PI 2128

PRODUCT INFORMATION

ZOPTYMALIZOWANE MODUŁY CHŁODZĄCE EGR

DO PONAD 8 MILIONÓW POJAZDÓW MAREK AUDI, SEAT, ŠKODA, VW

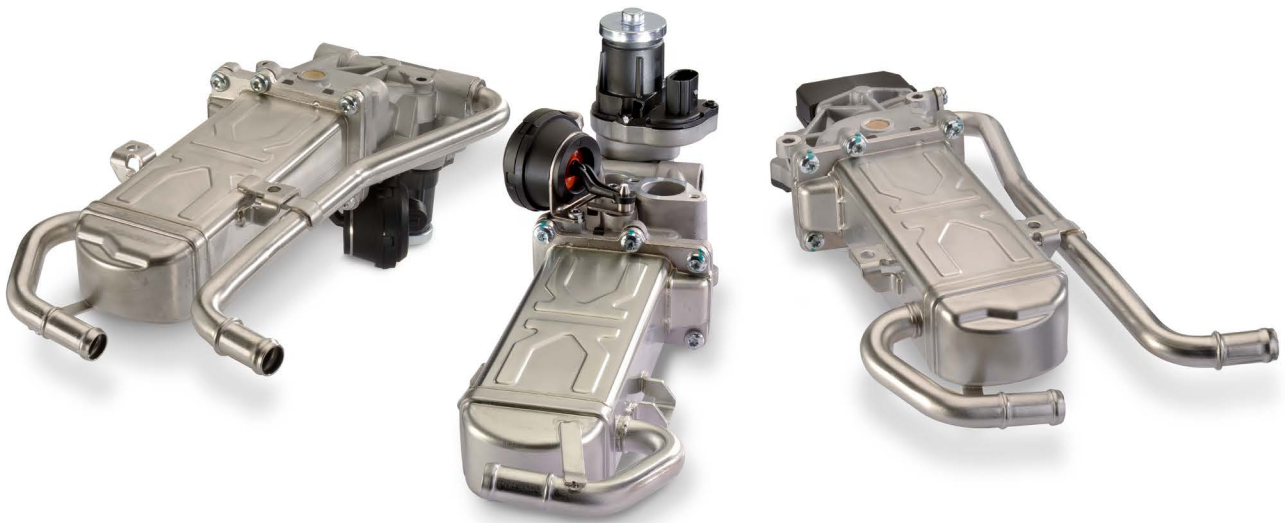
Firma Motorservice zoptymalizowała te moduł chłodzące i dostosowała je do wymagających warunków eksploatacyjnych w układzie wydechowym.

- Zoptymalizowana geometria skutecznie zapobiega powstawaniu osadów sadzy na prowadnicach zaworów.
- Dzięki integracji zoptymalizowanej powłoki znacznie zredukowane zostało przyleganie cząstek stałych.
- Zastosowane zostały materiały o zwiększonej trwałości.

Wszystkie te przedsięwzięcia zapewniają większą żywotność modułów chłodzących w pojeździe.
